## Nowa śruba - napinacz 531 0274 30

**531 0274 30**

**INA 0014**

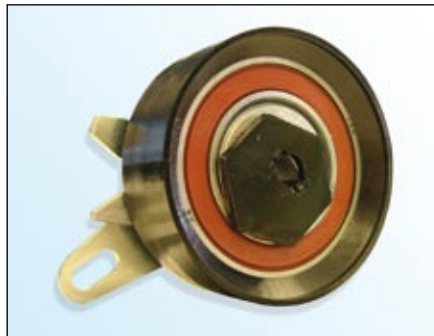
W ramach ciągłego rozwoju naszych produktów i w celu zapewnienia ich wysokiej jakości, napinacz 531 0274 30 dostarczany jest wraz z nową śrubą (fot. 3).

#### Cechy śruby:

- płaski łeb w systemie Torx
- średnica łba 18,5 mm
- klasa sztywności 10.9
- środek zabezpieczający na gwincie
- podwyższone

LuK zaleca wymianę oryginalnej śruby (fot. 2) na nową z dostarczonego kompletu.

**Moment dokręcający:**  $20 \pm 1,5$  Nm
